Expediente : NC2024/0008120

Referencia : Solicitud de la patente de modelo de utilidad denominada:
“CAJA TERMINAL ÓPTICA DE 10 Y 18 PUERTOS”

Solicitante : SILVER S.A.S

I. RESPUESTA A REQUERIMIENTO

Fig. 1

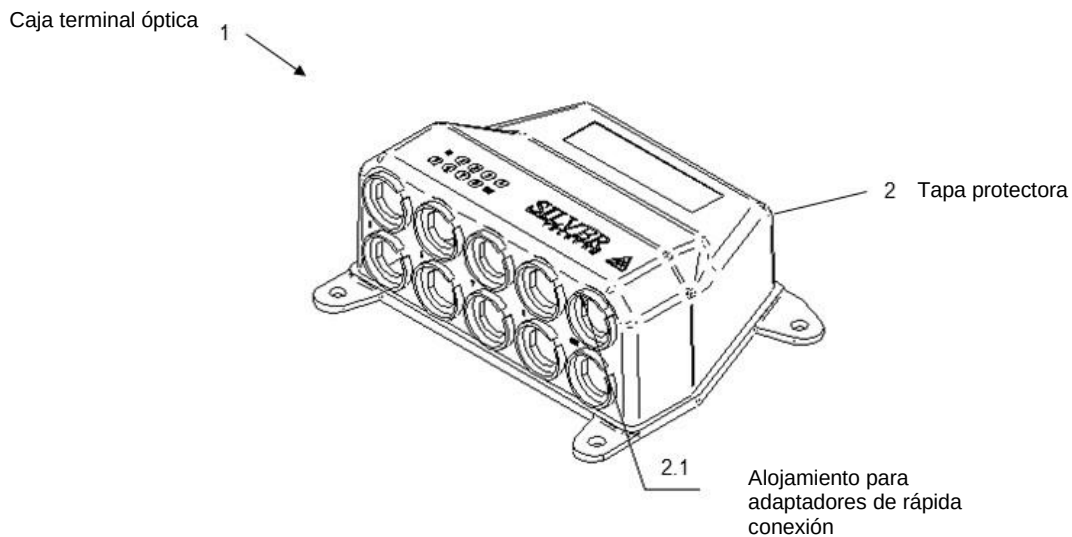
En primer lugar, es mi deseo llamar la atención del Examinador sobre el nuevo pliego Reivindicatorio, en especial la nueva Reivindicación independiente 1:

*"Una caja terminal óptica (1) seleccionada del grupo de diez y dieciocho puertos, **que comprende:** una tapa protectora (2) frontal conectada a una base de soporte (3) con ranurado para entrada de cinta (3.3) en su parte posterior e insertos con grafilados (7) sujetos por medio de soldadura de ultrasonido; dentro del espacio conformado entre la tapa protectora (2) frontal y la base de soporte (3) está alojado un módulo de conectorización (4) conectado por medio de pines fastener (6) para*

la fijación del cableado de fibra óptica, un accesorio de reserva (5) con puntos de anclaje en sus aletas y ranura en su parte media, y adaptadores de rápida conexión (8) tipo bayoneta; dicho módulo de conectorización (4) es un elemento de superficie plana que posee alojamientos para los divisores ópticos (4.1), un alojamiento (4.3) para el posicionamiento del protector y un alojamiento del adaptador (4.4).”

D1

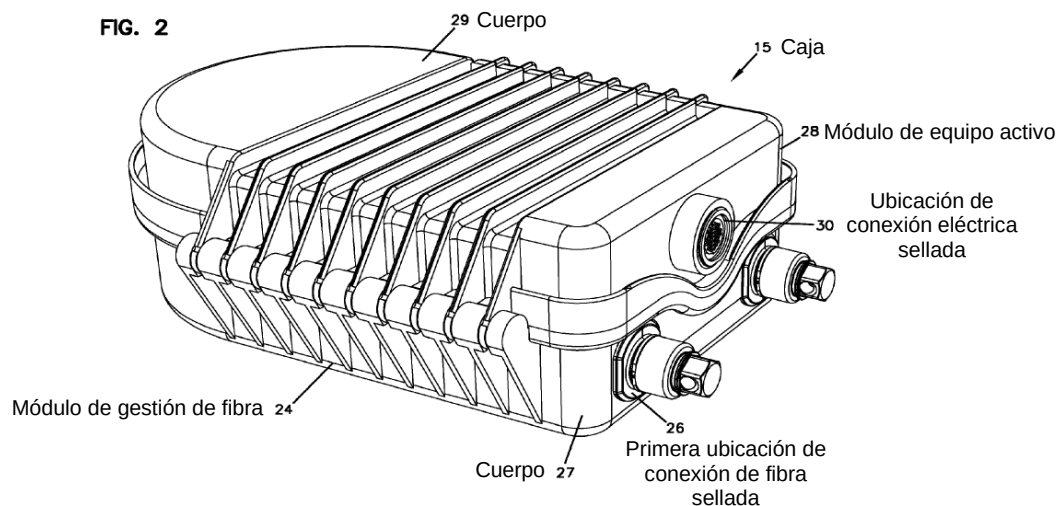
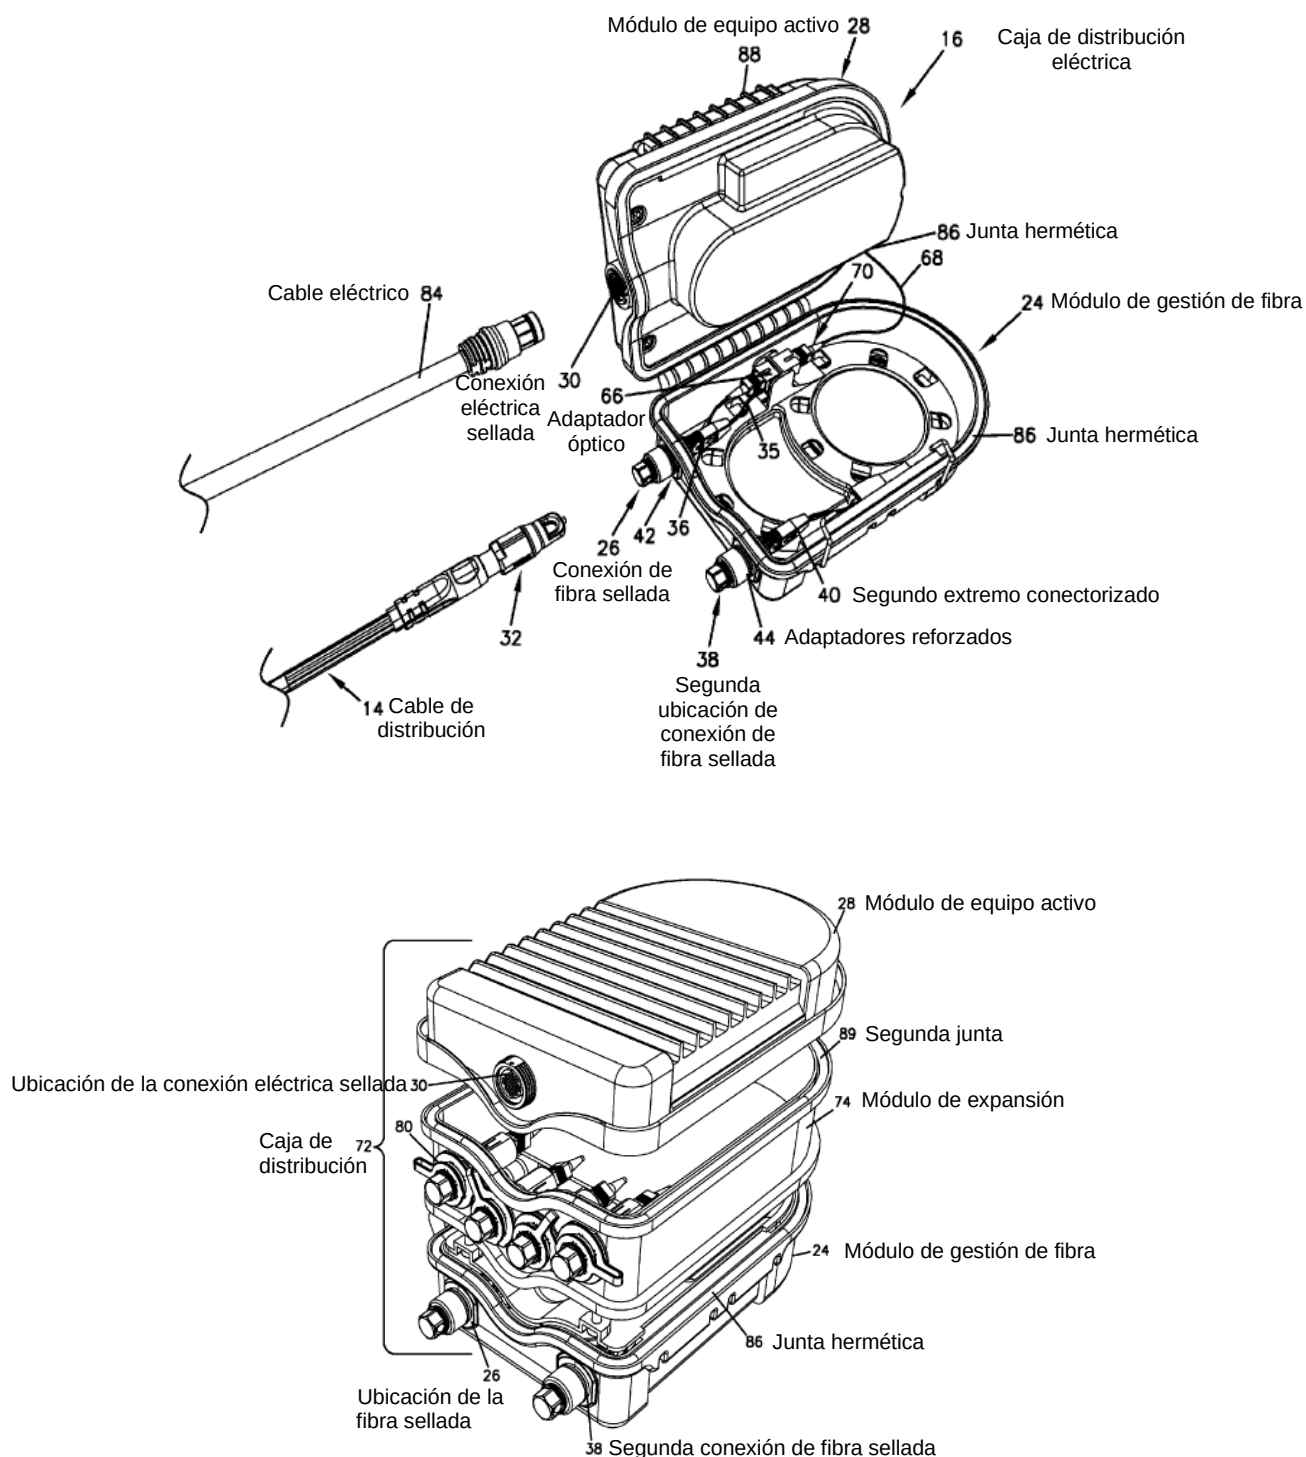
Ahora bien, con respecto al arte previo D1 citado por el Examinador, es deseo de mi representado resaltar que D1 es un documento que divulga un sistema y un método de distribución de fibra. Las figuras representativas son las siguientes:

En D1, se divulga una caja de distribución (15) que se instala en un punto de distribución de la red para facilitar la actualización de una red de abonados (10) con el fin de extender las fibras

ópticas más cerca de los abonados (18). La caja de distribución (15) puede incluir equipo activo para convertir señales ópticas en señales eléctricas. La caja de distribución (15) permite una conexión “*plug-and-play*” con el equipo activo para facilitar la instalación y/o actualización del equipo activo en la caja de distribución (15). Además, la caja de distribución (15) es expandible, lo que permite que los cables de derivación (o cualquier otro cable óptico) sean dirigidos desde la caja de distribución (15) hacia los abonados (18).

Considerando la anterior comparación, se pudieron identificar al menos cinco (5) diferencias técnicas:

- D1 no divulga una caja terminal óptica (1) seleccionada del grupo de diez y dieciocho puertos.

- Aunque en D1 la superficie externa de la caja de distribución (15) posee una serie de ranuras en paralelo a lo largo de toda su superficie principal, estos ranurados no cumplen la función para entrada de cinta en la parte posterior de la base soporte. De modo que, aunque son ranuras, no permitirían la inserción segura de cinta para la fijación de la caja a poste.
- En D1 no se divulga la presencia de insertos grafilados asociados a la base soporte.
- En D1, el accesorio de reserva divulgado no posee aletas.
- En D1, no hay módulo de conectorización de superficie plana con alojamientos para divisores ópticos, para posicionamiento del protector y para adaptador.
